**Les projets d'aménagements de la Bassée en Seine-et-Marne :
confronter deux visions.**

**Dossier technique en vue de l'enquête publique
10 juin – 10 juillet 2020**

FNE-Seine et Marne

FNE Ile de France, Groupe de travail sur l'eau

Fig. 13: Localisation des 10 casiers permettant de stocker 55 Mm³ d'eau en cas de pic de crue de la Seine.

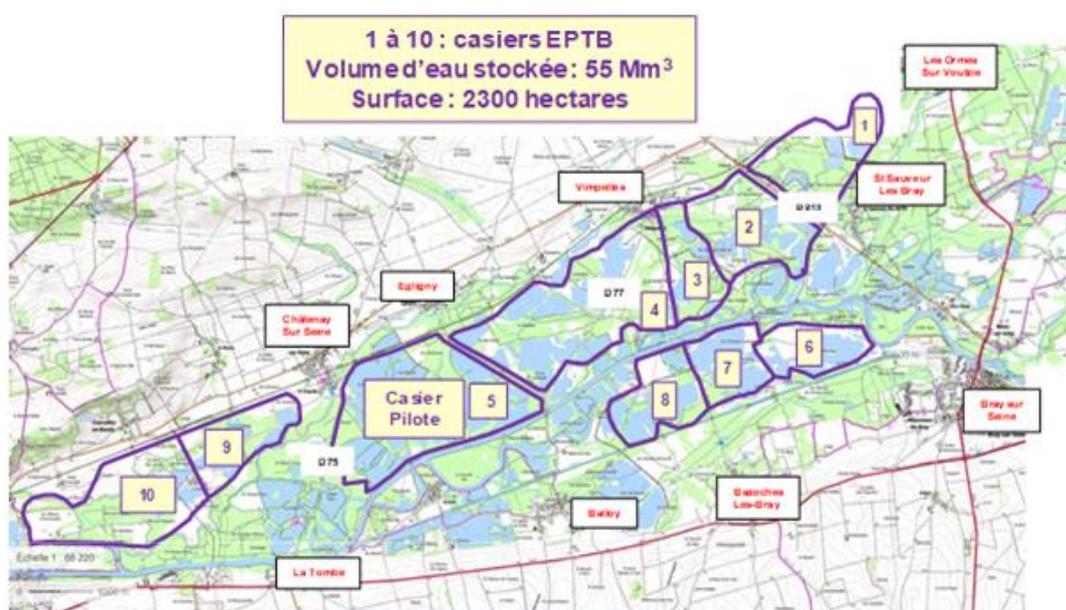
Pour France Nature Environnement Seine-et-Marne et France Nature Environnement Île de France, au-delà des critiques sur la mise en œuvre de cette solution technique, le choix d'un pompage artificiel et brutal d'un volume colossal de 45 Mm³ en quelques jours avec relargage tout aussi important et brutal questionne immédiatement sur le fait que cette solution soit présentée comme la seule possible. En d'autres termes : pourquoi choisir une solution artificielle plutôt que de chercher à utiliser les capacités historiques de La Bassée à stocker les crues en restaurant les fonctionnalités de la plaine alluviale ?

- C'est l'impact global de ce projet sur la biodiversité qu'il faut appréhender et non pas seulement celui du casier dit « pilote ».
- Le CSRPN rappelle que la mise en eau annuelle des casiers en période hivernale (décembre à mars) est une nécessité absolue non seulement pour permettre l'accoutumance des espèces animales et végétales aux remplissages des casiers en période de crue, mais également pour assurer la maintenance des dispositifs de pompage

- Le CSRPN regrette qu'une solution alternative à ces casiers, consistant à mieux préserver le caractère inondable de la vallée de la Bassée amont, n'ait pas fait l'objet d'une réelle étude

Fig. 14 : Position des 9 parcelles naturelles sélectionnées pour un stockage de 80 Mm³ d'eau en cas de crue de la Seine.

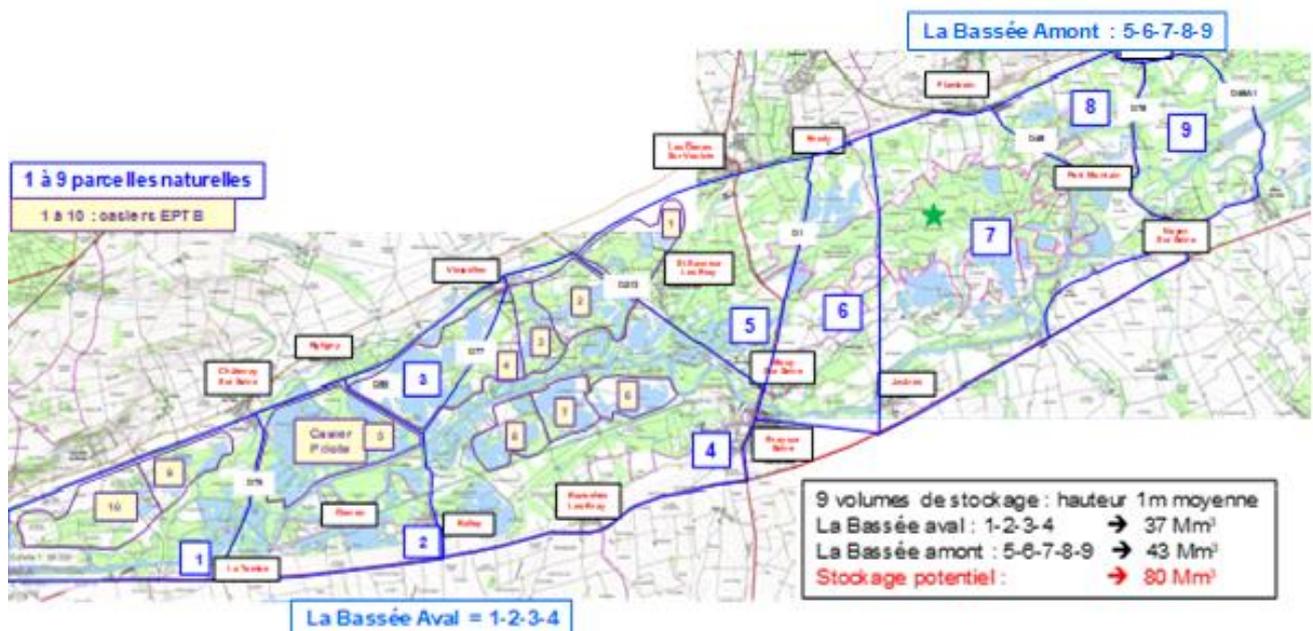
- Le périmètre total sélectionné recouvre totalement l'ensemble du périmètre prévu pour les 10 casiers. En termes de surface, il couvre 11 400 hectares à comparer aux 2300 hectares du projet de l'EPTB. Ceci signifie que l'aménagement de la solution naturelle permettra de redonner à la plaine alluviale de la Bassée des capacités réelles d'expansion d'inondation modulables suivant l'intensité des crues. Ce périmètre se divise pour 5400 hectares en Bassée aval et 6000 hectares en Bassée amont.

- L'aménagement de la Bassée aval qui couvre les parcelles de 1 à 4 soit 5400 hectares permettra de redonner à cette partie de la plaine alluviale ses capacités initiales d'expansion naturelles, ces dernières avaient été perdues lors de la mise à grand gabarit de la Seine entre Montereau-Fault-Yonne et Bray-sur-Seine.

- Un linéaire de digues d'une hauteur de 1m à 1m 50 en moyenne sera construit, dont 41 km pour protéger les villages, 41 km utilisés pour les routes ou voie ferrée et 25 km de digues le long de la Seine afin de ralentir le retour des eaux dans cette dernière. Ce total de 110 km pour une surface de 11 400 hectares est à comparer à celui de 58 km pour l'ensemble des 10 casiers sur une superficie de 2300 hectares.

- Le chiffre de 110 km peut paraître important mais en fait il correspond à un périmètre 5 fois plus grand que celui prévu pour les 10 casiers. Si l'on ramène le nombre de kilomètres par hectare, un rapport de 25 m par hectare est obtenu pour les casiers (58000/2300) à comparer à un rapport de seulement 10 m pour la « solution naturelle ».

- La hauteur moyenne des digues de la solution naturelle est de 1m à 1,5 m à comparer aux 2 à 4 m prévus pour le premier casier pilote. Cet aménagement de moindre hauteur est tout à fait compatible avec le maintien de la perspective des paysages visible actuellement, alors qu'une hauteur plus importante conduira à une impression d'isolement et de déconnexion par rapport à l'ensemble de la vallée alluviale.

Fig. 15 : Tracé des digues pour les routes et la voie ferrée.

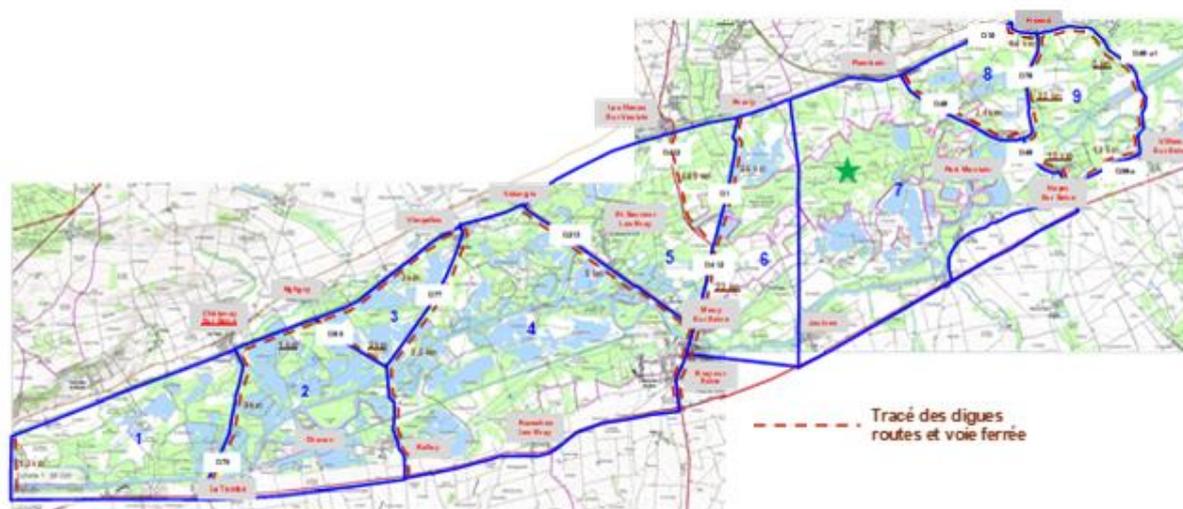
Le tracé des digues pour protéger les routes et la voie ferrée est indiquée sur la Fig. 15. Il représente un total de 44 km. Néanmoins, si l'on ne tient pas compte des parcelles 8 et 9, la capacité totale de stockage reste supérieure avec 66 Mm³ à celle des 10 casiers et le linéaire de digues n'est plus que de 28 km soit une réduction de 35%.

La répartition des digues pour la protection des routes et de la voie ferrée est homogène sur l'ensemble des 9 parcelles, ce qui contribuera à maintenir la perspective paysagère de plaine alluviale de la Bassée d'autant qu'elles ne dépasseront pas une hauteur moyenne 1m à 1.5 m avec **seulement quelques tronçons qui atteindront une hauteur de 3m.**
